**RELATÓRIO DE FISCALIZAÇÃO TÉCNICA DOS SERVIÇOS PÚBLICOS DE
ÁGUA E ESGOTO DO MUNICÍPIO DE
ARARAQUARA**

PRESTADOR: DEPARTAMENTO AUTÔNOMO DE ÁGUA E ESGOTOS – DAAE

Relatório R7 – Verificação de Não Conformidades

Americana, maio de 2018

Imagem(1)

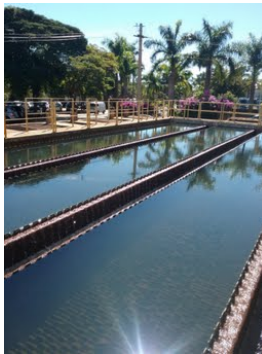
Descrição(1): Vazamentos na estrutura da ETA. Contrato para manutenção já assinado.

Item 5.13: Existência de vazamentos aparentes (Art. 2º da Lei Federal 11.445/2007). Prazo: Imediato

Informações complementares: O conserto dos vazamentos da ETA já está previsto para esse primeiro semestre de 2018. Enviar à ARES-PCJ autorização da CETESB de disposição do lodo da ETA na rede de esgoto.
